改善箇所説明図

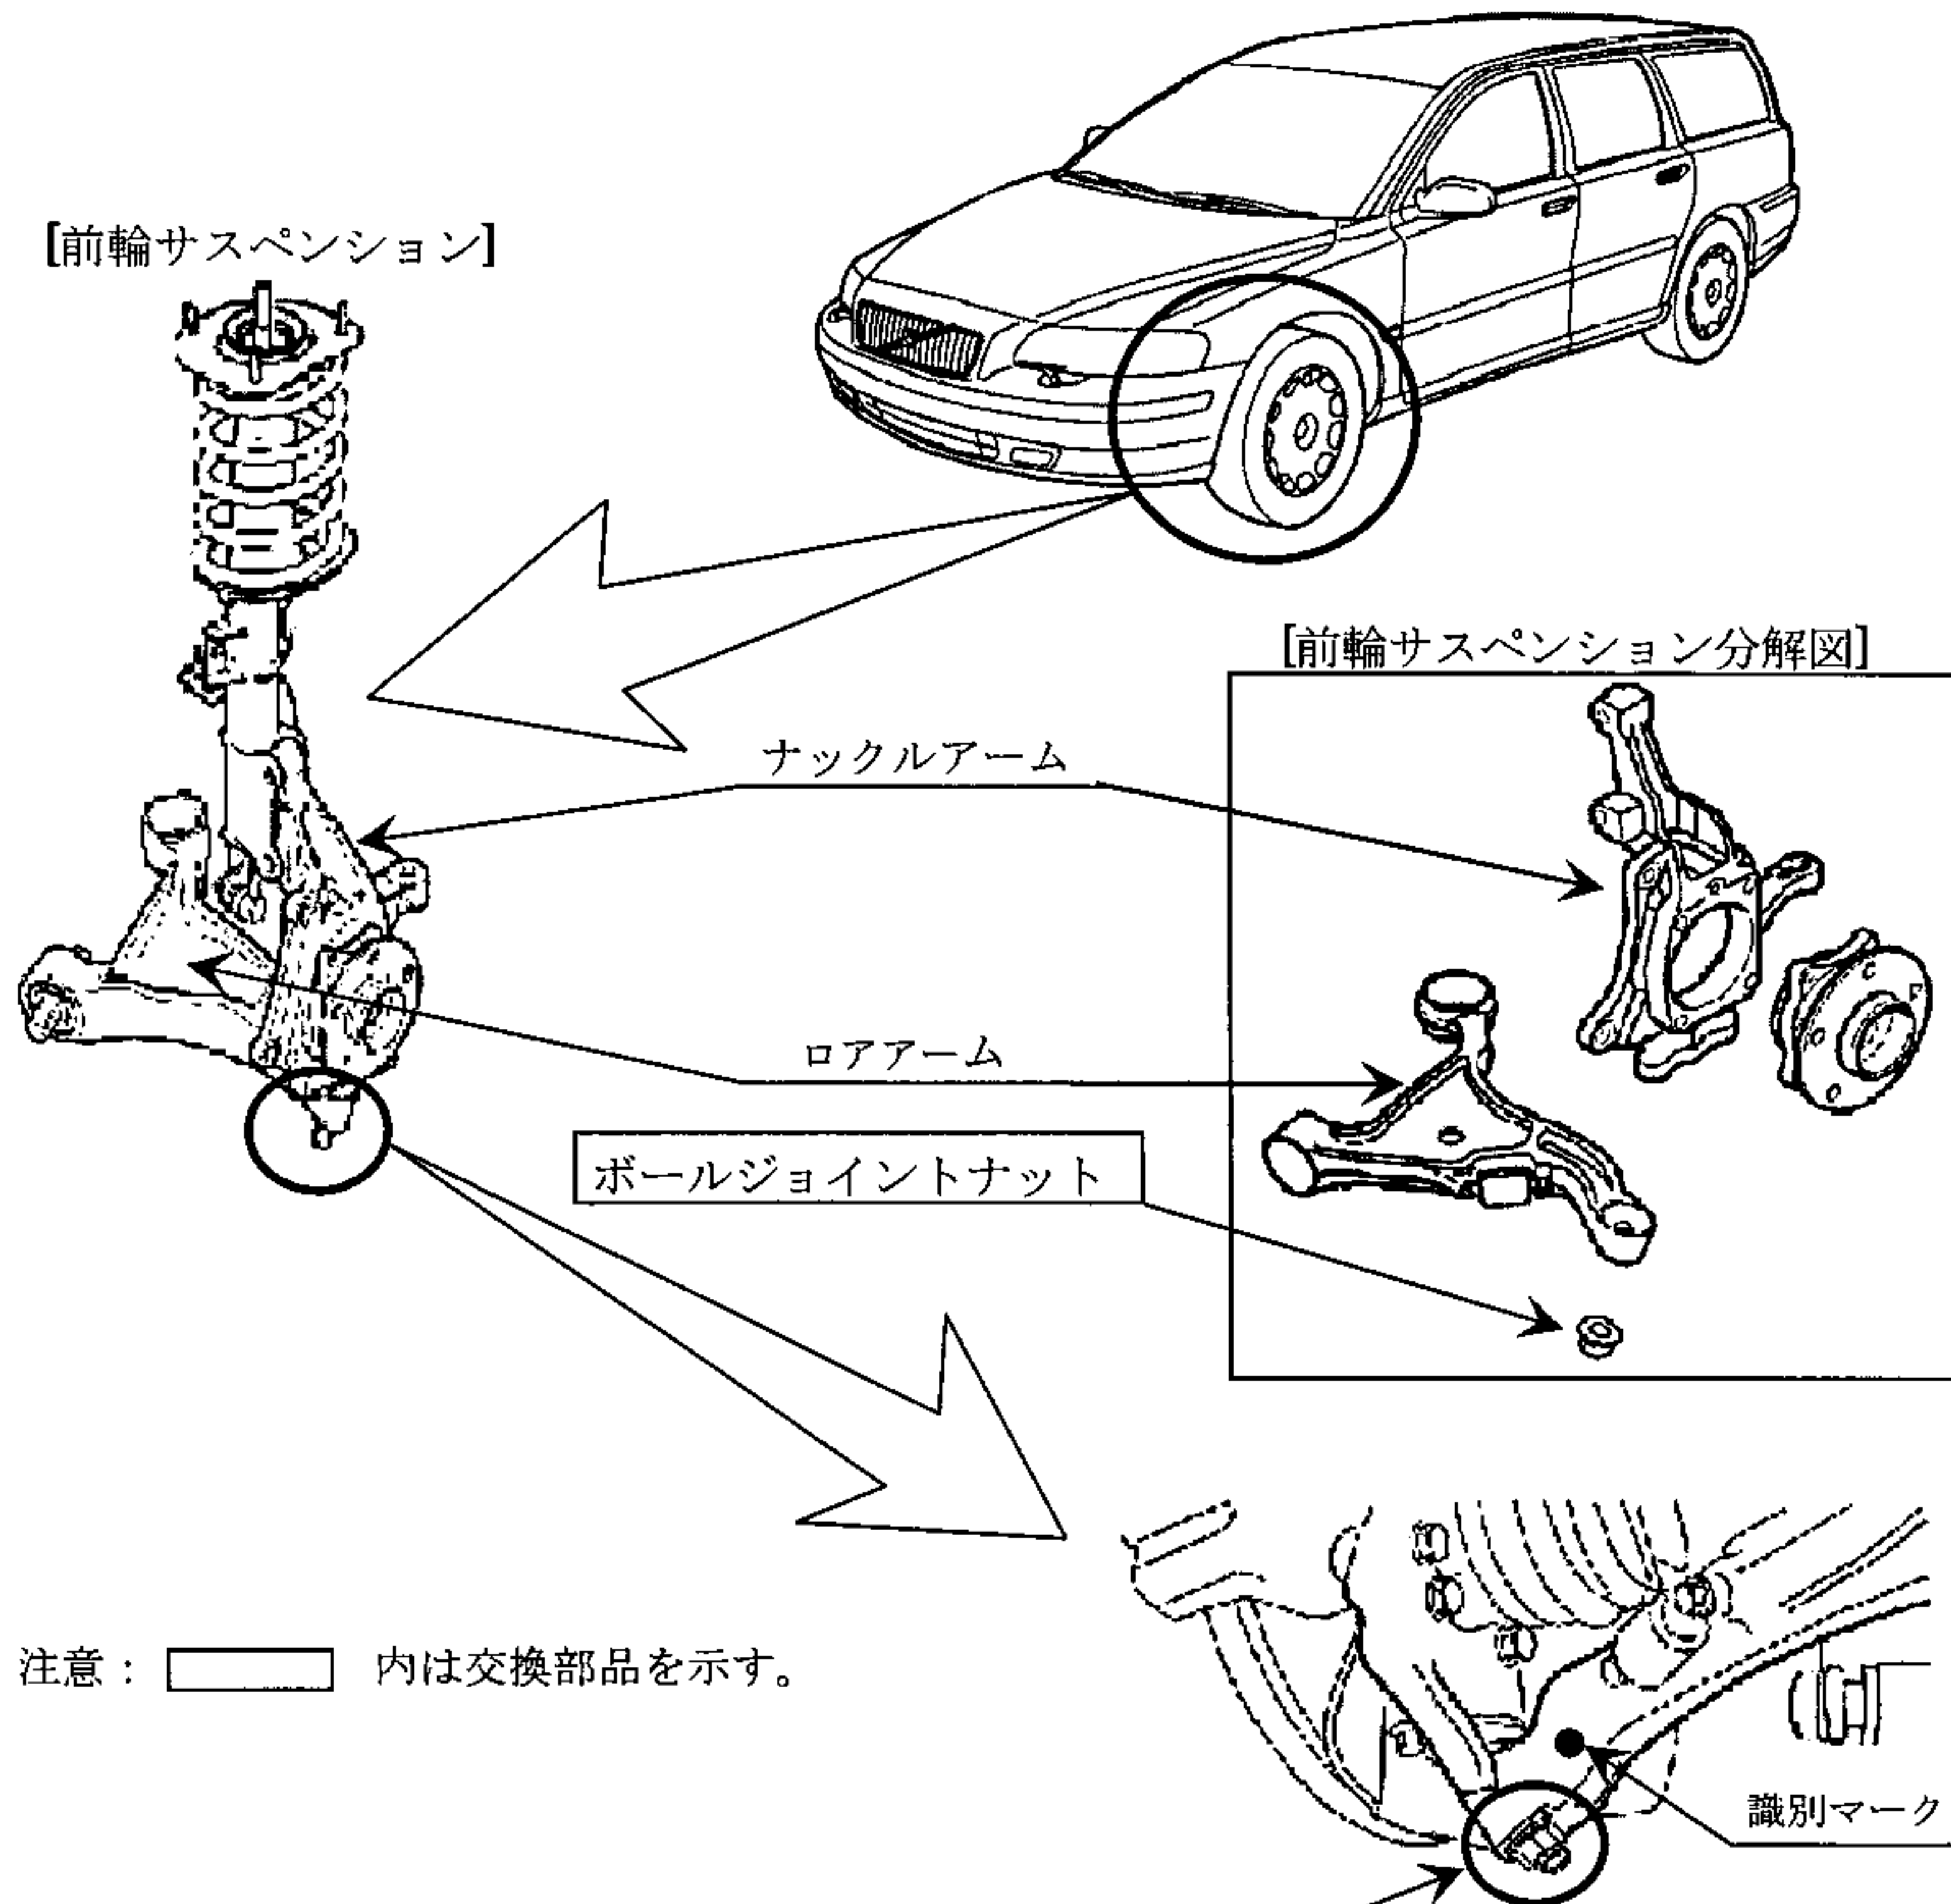
基準不適合発生個所

前輪側ロアアームのボールジョイントナット取り付け部の形状が不適切なため、走行中の振動等によりボールジョイントナットに緩みが生じることがある。そのため、異音が発生し、そのまま使用を続けると、当該ナットが脱落し、最悪の場合、ボールジョイントが外れ正常な走行ができなくなるおそれがある。

改善の内容

全車両、ボールジョイントナットを対策品と交換する。

識別：ロアアームに黄色ペイントを塗布する。
